**OBSERVACIONES A LA OBRA: REHABILITACION DE
COLECTOR MUNICIPAL EN LA CALLE GENERAL
ROCHA Y EL RIO EN COMPOSTELA, NAYARIT.**

Dependencia	Presidencia Municipal
Sección	Contraloría Municipal
Oficio No.	XXXIX CONTRA/118/2015

Se realizó la visita de obra por parte del ayuntamiento de Compostela en la obra: "Rehabilitación de colector municipal en la calle Gral. Rocha y el Río", en la cual se hicieron observaciones en los siguientes conceptos.

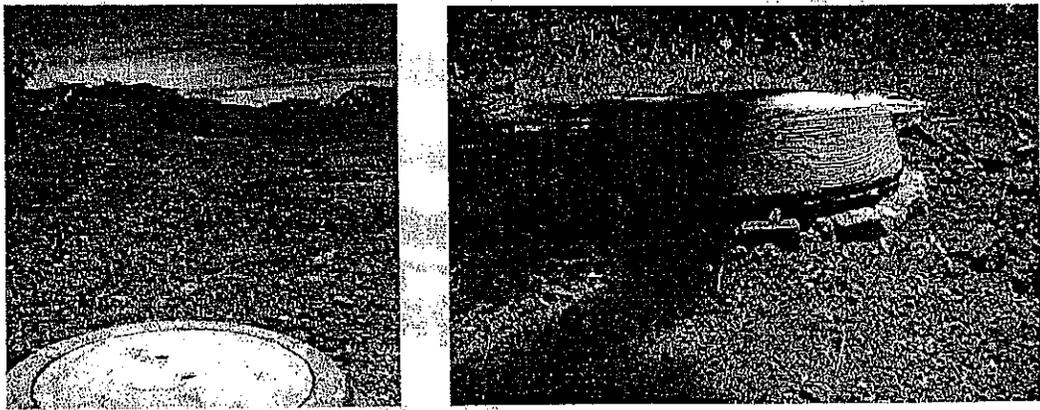
<p>OBSERVACIONES:</p> <p><u>El concepto de relleno en zanjas compactado al 90%, no se encuentra ejecutado correctamente, por este motivo se hacen las siguientes observaciones:</u></p> <p><u>La compactación no se encuentra adecuadamente según especificaciones de laboratorio, debido a que el material se encuentra suelto y se dispersa con facilidad.</u></p>

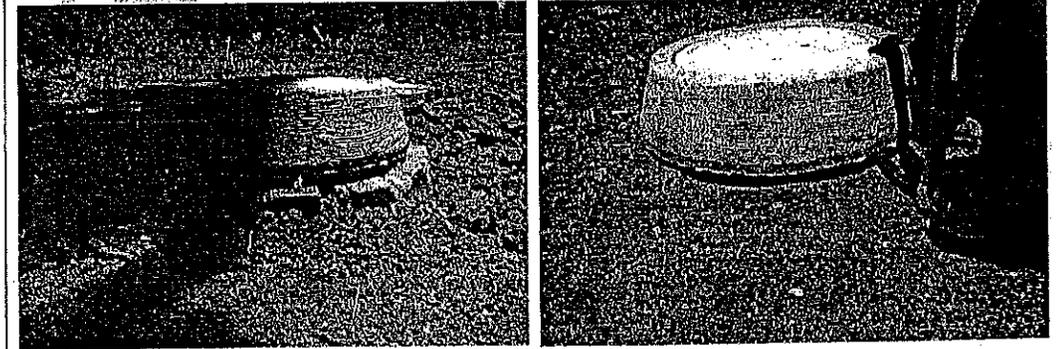
<p>OBSERVACIONES:</p> <p><u>El concepto de pozo de visita no se encuentra ejecutado correctamente, por este motivo se hacen las siguientes observaciones:</u></p> <p><u>Se describe en el concepto que los pozos de visita incluyen escalones, los cuales no existen en estos pozos. Además de que tampoco se encontró que los pozos de visita estuvieran zarpeados por el exterior, para evitar la humedad en estos.</u></p>
8	<p>Suministro y colocación de brocal y tapa de concreto, incluye: lo necesario para su correcta ejecución.</p>
